COMPTRE RENDU N° 8					 CTP Architecture 18 Ordre des Architectes LR° S01312			
Chantier : JAMMES				Date de la visite : 09-mars-18		8		
P1	Maître d'ouvrage			Mme Mr JAMMES			IND.00	
121 Avenue de Lodève, 34070 Montpellier								
Opération : Rénovation Maison JAMMES 22 rue François Villeneuve, 3400 Montpellier								
Maître d'ouvrage :		MAIL		TÉLÉPHONE		Présence	PROCHAINE CONVOCATION	
Représenté par,		Flora JAMMES	flora.aiguesvives@gmail.com	06 09 74 42 32		Pre		e-mail
ARCHITECTE :		L. CASCALES	cascales@architectes.org	06 09 71 23 25		Pre		e-mail
						Présence	Diffusion	
LOT	INTERVENANT	ENTREPRISE	MAIL	TÉLÉPHONE	Présence		Diffusion	
1	GROS ŒUVRE	OUBOUKHA FRÈRES	oa.constructions@yahoo.fr	06 86 04 02 22	Pre	C	oui	
2	ÉTANCHÉITÉ	RAMDANI	ramdanisaid34@gmail.com	06 74 98 13 76	Exc		oui	
3	PLATRIERIE	CERAOLO	if.realisation@gmail.com	06 46 12 00 72	ABS	C	oui	
4	MENUISERIE	SONIMEN	contact@sonimen.fr	06 29 80 73 24	ABS	C	oui

COMPTRE RENDU N° 8

R+1	04
DATE : 13/03/2018	Echelle :

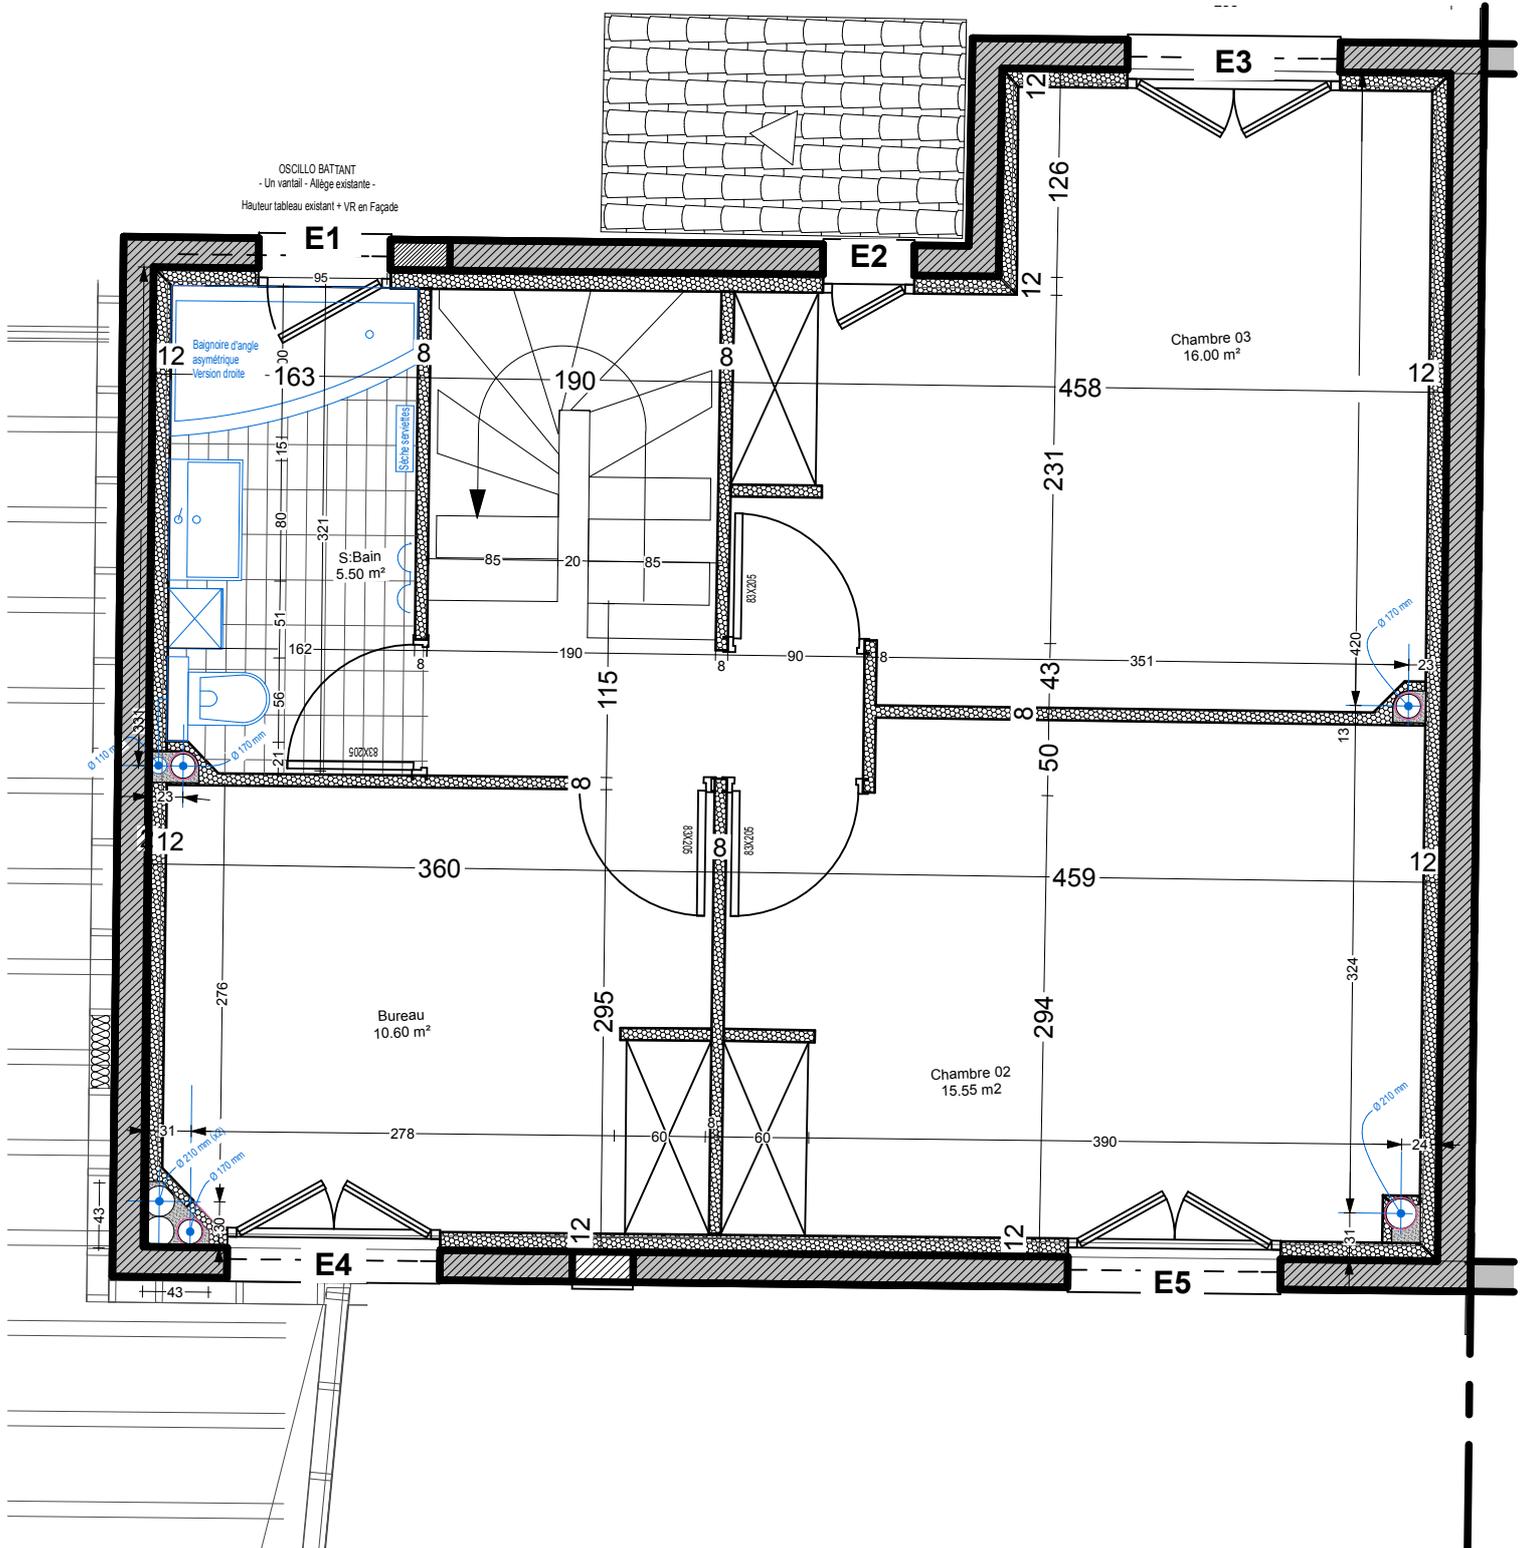
1,05	La délimitation de la trémie et du chaînage prendra en considération : Le plan d'étage (cf.PJ), la position exacte des HEA et le coup de tête. RAPPEL : L'escalier BA se fera sans appui sur le mur de façade.		
1,06	Nous demandons à l'entreprise de chiffrer la différence de prix en plus-value ou moins-value de la solution bardage acier des façades mitoyennes de l'extension.		
1,07	RAPPEL : Tout avenant au marché de travaux devra faire l'objet d'une approbation préalable par le client pour être prise en compte.		
1,08	VISA :	OUBOUKHA FRÈRES	AVIS sur documents fournis par l'entreprise
1,09	Document demandé le,		
1,10	PLAN d'exécutions de l'extension à ossature bois fournis	Réception (date)	07/03/2018
1,11		Avis architecte	VALIDES avec demande de complément
1,12		Avis MO

RDC 50°

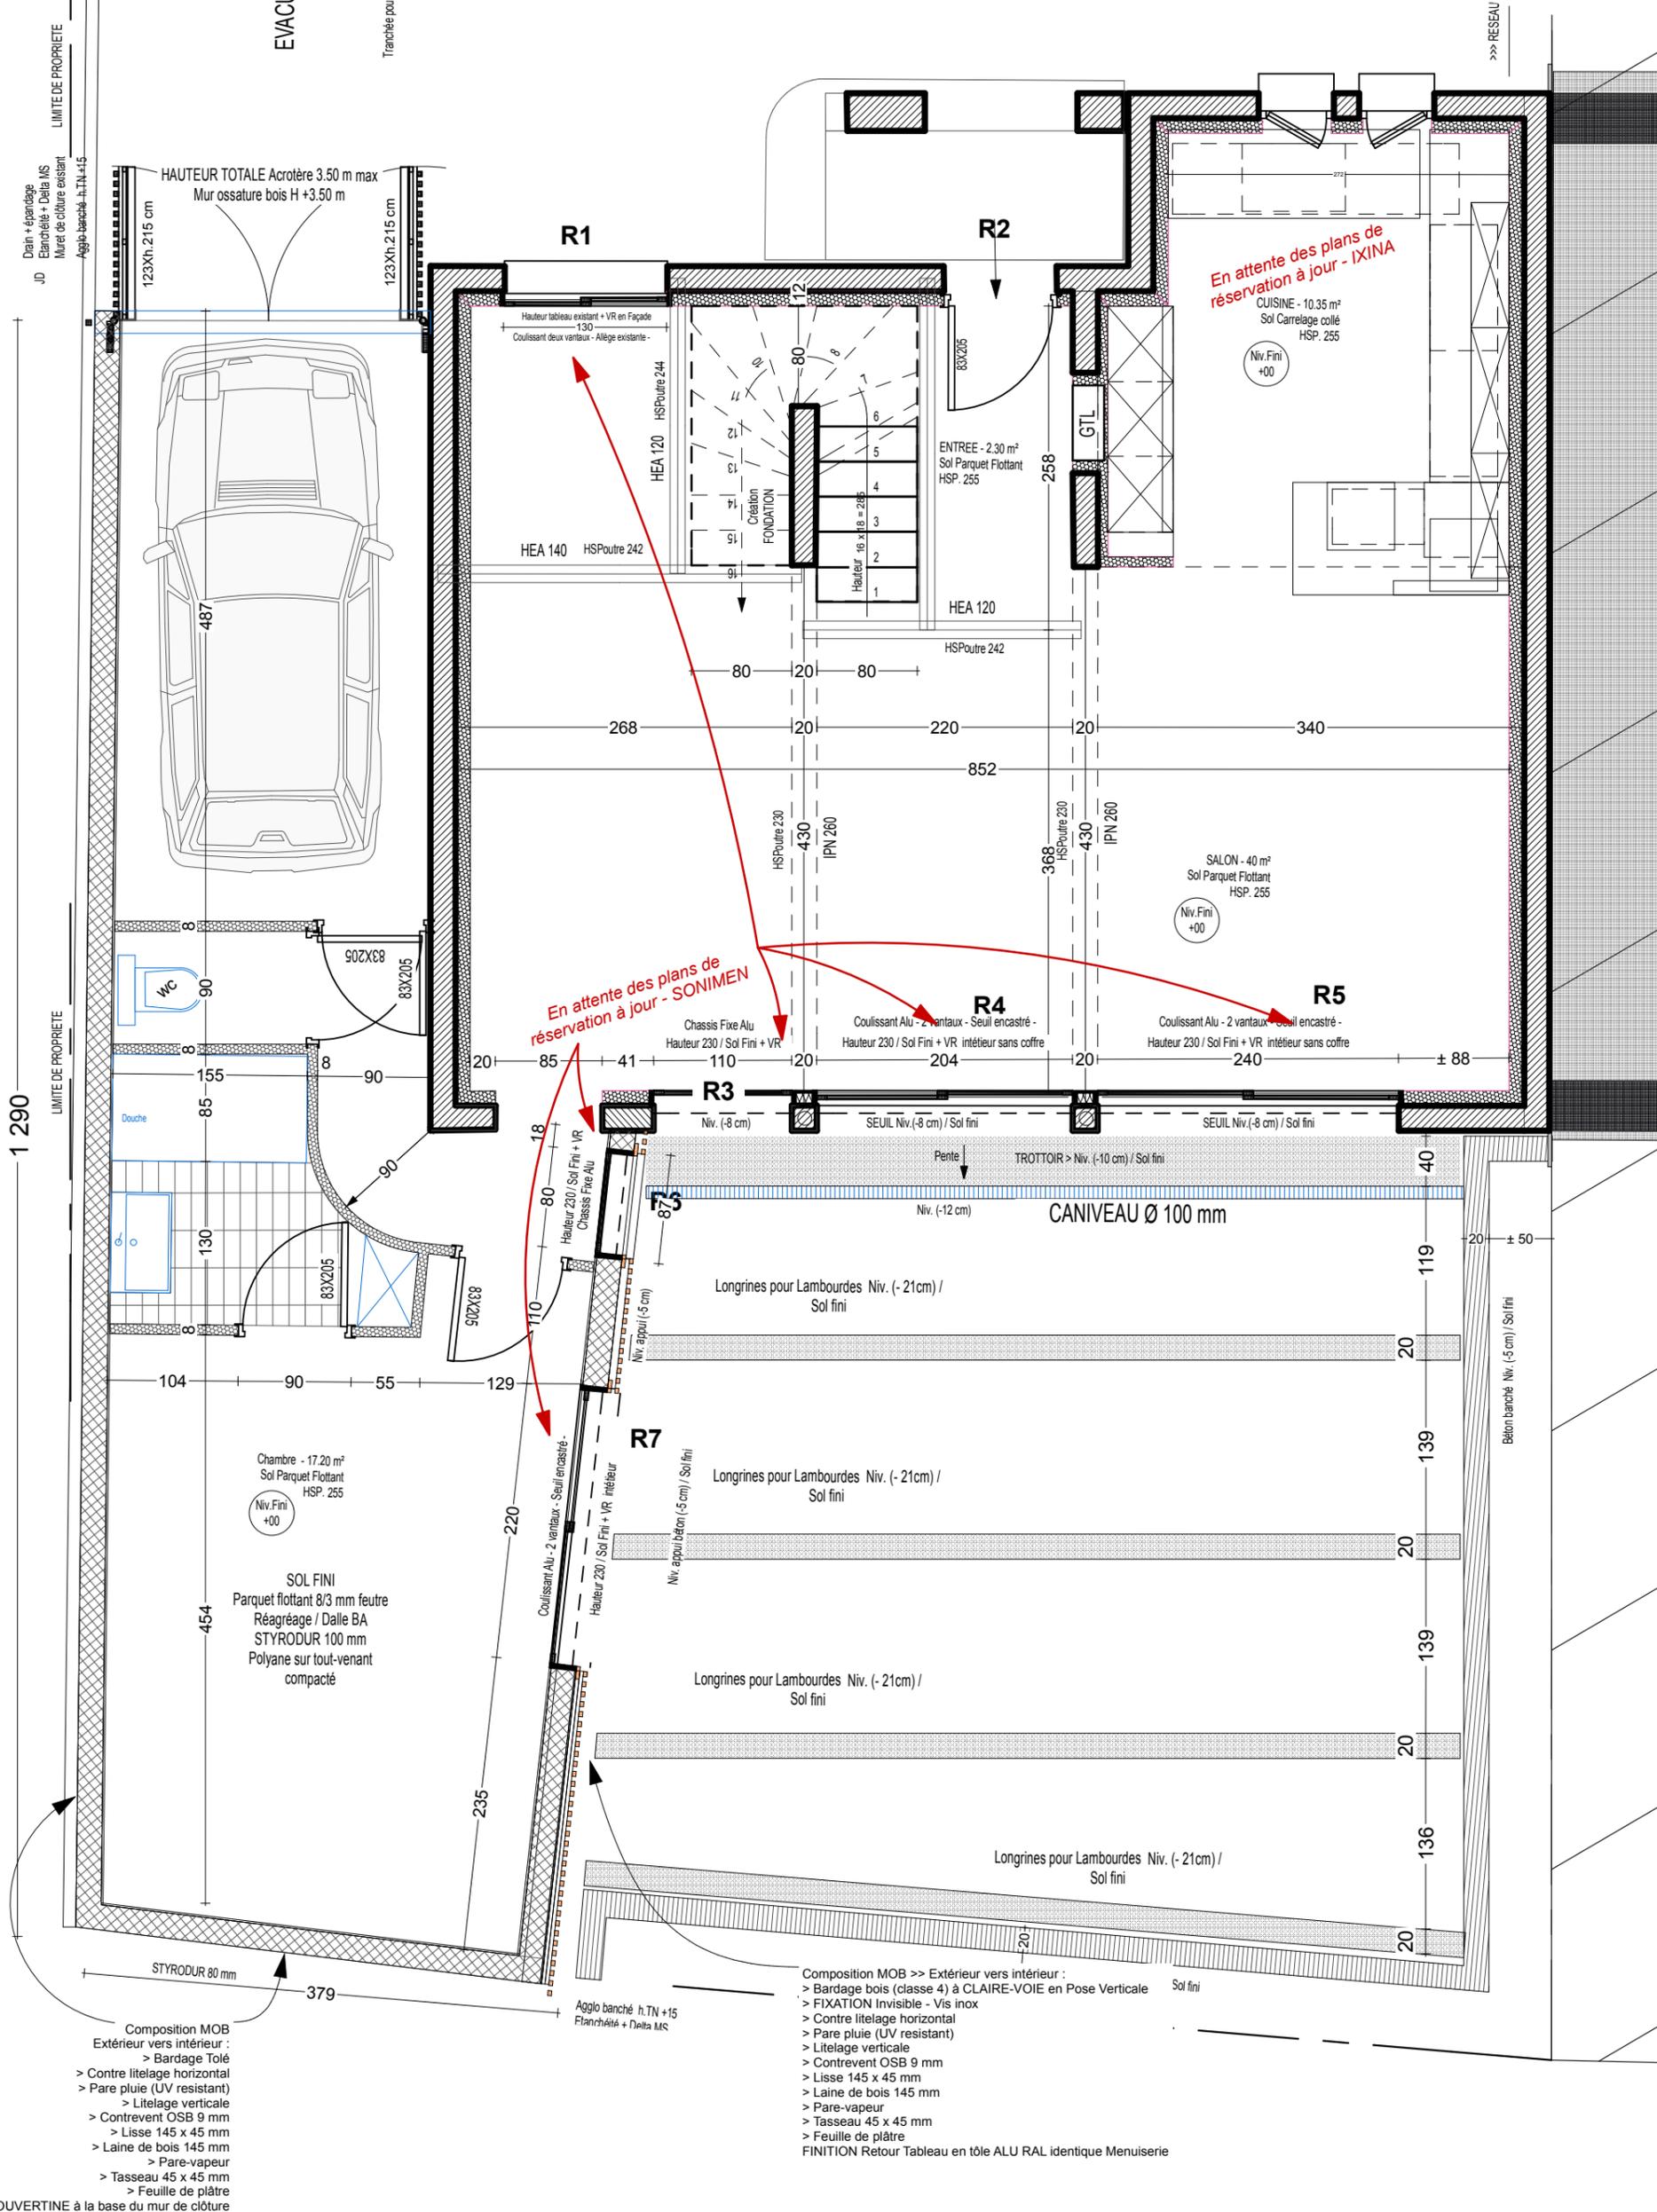
Tranchée pour EV >>> RACCORDEMENT à rechercher

En attente des plans de réservation à jour - IXINA

En attente des plans de réservation à jour - SONIMEN
